INFORME DE VISITA DE CONTROL
N° 19837-2024-CG/GRHV-SVC

"SERVICIO DE MANTENIMIENTO RUTINARIO DEL CAMINO VECINAL: "EMP. HV-105 - CONDORHUACHANA; EMP. HV-809 (CONDORHUACHANA) - EMP. HV-807 (PTE. CCOLLPAPAMPA)" CON 11.30 KM DE LONGITUD TOTAL"

INFORME DE VISITA DE CONTROL
N° 19837-2024-CG/GRHV-SVC

Panel fotografico n.° 1

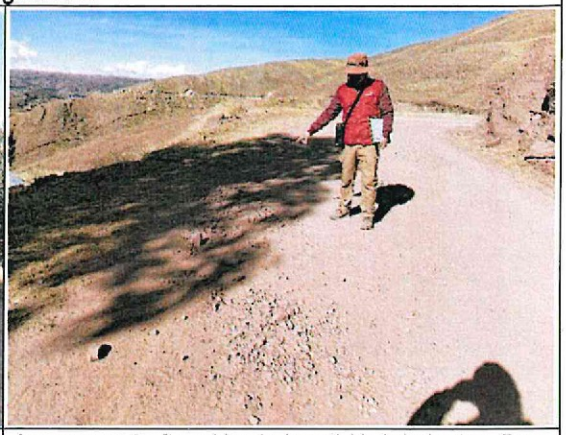
Imagen n.° 1: Se evidencia la actividad de bacheo Prog. Km 4+650 – Prog. Km 4+700, la cual se ha realizado con material no selccionado por lo que se tiene el material granular suelto sin compactar.

Imagen n.° 2: Se evidencia la actividad de bacheo Prog. Km 6+155, la cual se ha realizado con material no seleccionado por lo que se tiene el material granular suelto sin compactar.

Panel fotografico n.° 2

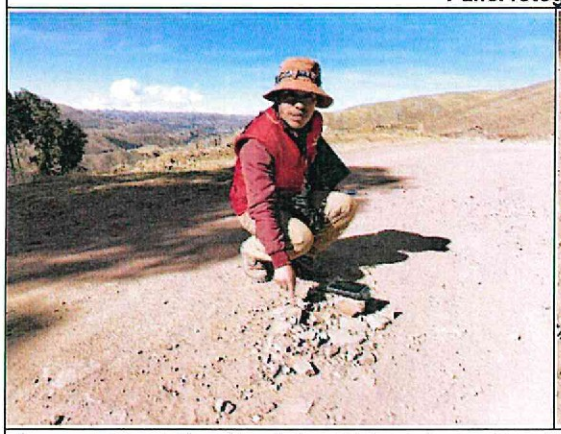
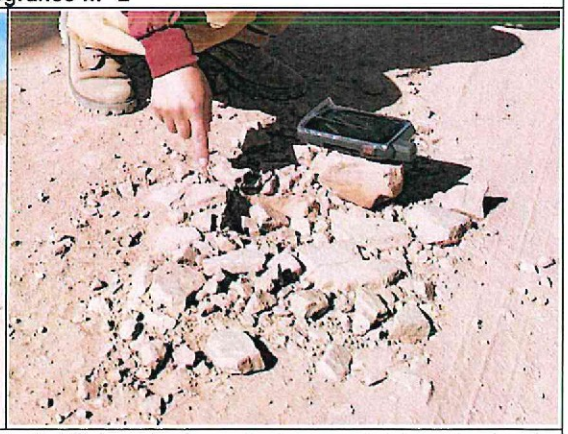
Imagen n.° 3 y 4: Se evidencia la actividad de bacheo Prog. Km 6+155, la cual se ha realizado con material no seleccionado por lo que se tiene el material mayor a 2" y sin compactar.

Panel fotografico n.° 3

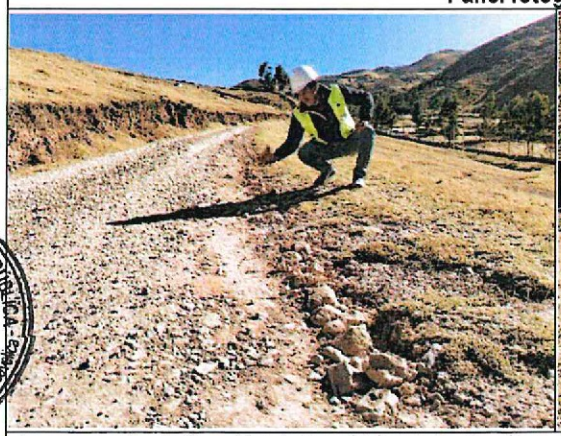
Imagen n.° 5 y 6: Se evidencia la actividad de bacheo Prog. Km 9+250- km 9+300, la cual se ha realizado con material no seleccionado por lo que se tiene el material mayor a 3" y sin compactar.

Panel fotografico n.° 4

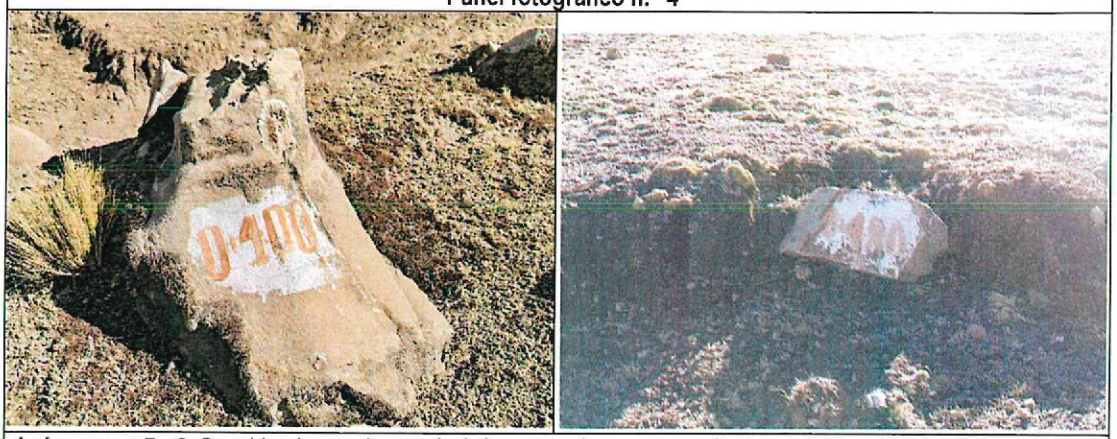
Imágenes n.º 7 y 8: Se evidencia que el marcado de las progresivas correspondientes no se han efectuado cada 20 metros, habiéndose constatado en campo que se efectuó cada 40 metros.

Panel fotografico n.° 5

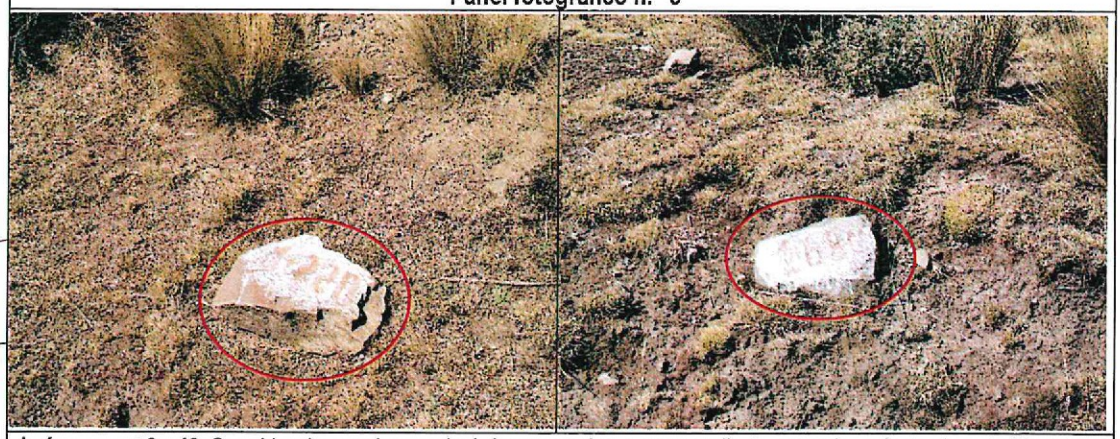
Imágenes n.º 9 y 10: Se evidencia que el marcado de las progresivas correspondientes no se han efectuado cada 20 metros, habiéndose constatado en campo que se efectuó cada 40 metros.

Imágen n.° 1.
Cuaderno de ejecución de mantenimiento - mayo

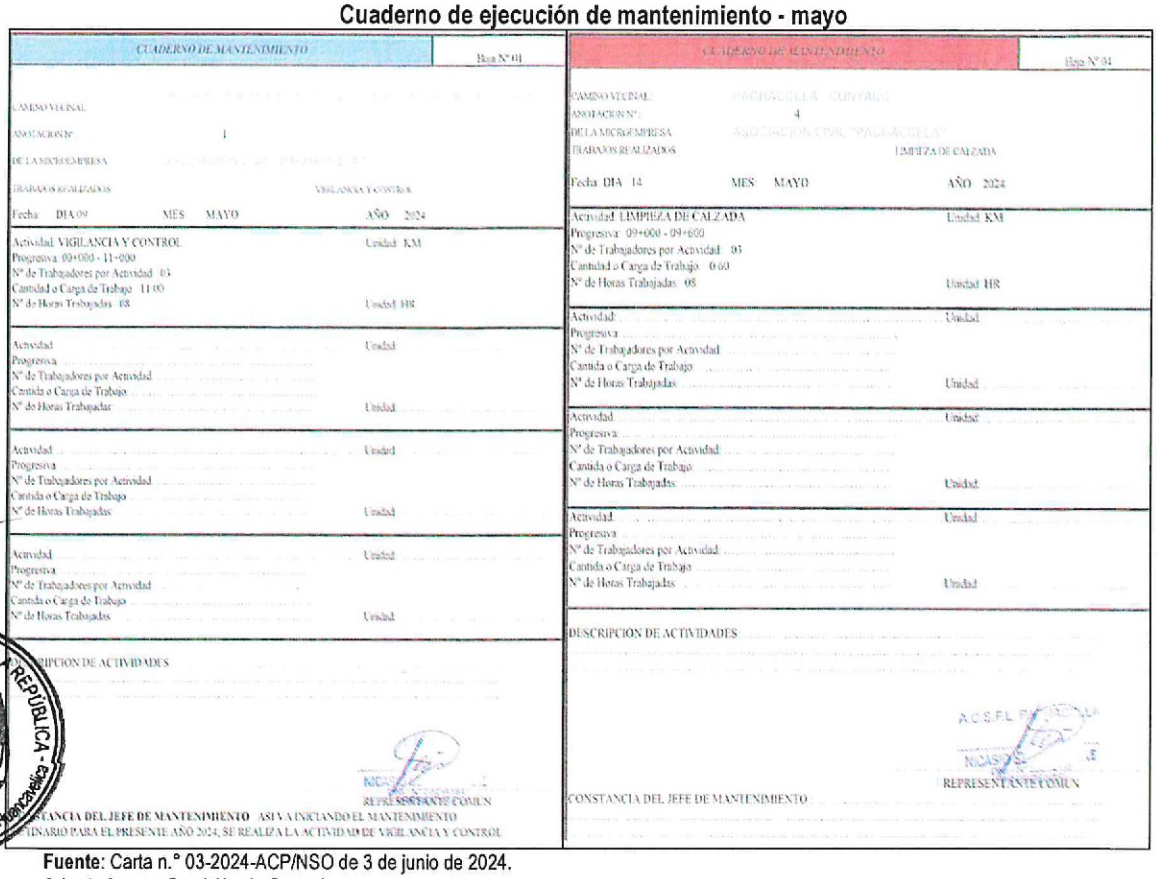
Sin embargo, de la revisión de los informes mensuales n.°s 1 y 2; se advierte, en las copias de las hojas del cuaderno de ejecución de mantenimiento, en las anotaciones del mes de mayo y junio de 2024, respectivamente, se han registrado información incompleta, tal como se muestra algunos de los asientos del cuaderno de mantenimiento en las imágenes siguientes:
